Aktennotiz

Klassifizierung	keine
Aktenzeichen	40KRR.G03REV
Referenz	ENSI-AN-11034

Anhörungsbericht zur Richtlinie ENSI-G03

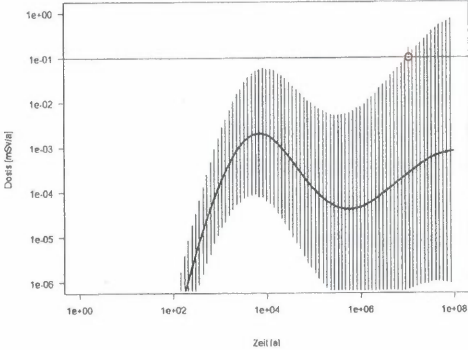
Nr.	Kap.	Satz	Frage / Kommentar Interkantonales Labor Schaffhausen	Antwort ENSI	Massnahmen (Ja/Keine)
			Abbildungen  Abb.1 Der Zeitpunkt bis zu dem nachgewiesen werden kann, dass die prognostizierten Dosiskurven unterhalb des Dosiskriteriums bleiben (roter Marker), ist für verschiedene Varianten für Lagerdesign, Lagerstandort und Lagertiefe zu vergleichen (dieser Zeitpunkt kann für die verschiedenen Varianten sehr unterschiedlich ausfallen). Daraus ist die vorteilhafteste Variante auszuwählen. Die ausgezogene Linie zeigt beispielhaft die Dosisprognose für eine Auslegungs- bzw. Standortvariante, die Unsicherheitsbalken zeigen den Streubereich der Dosisprognose.
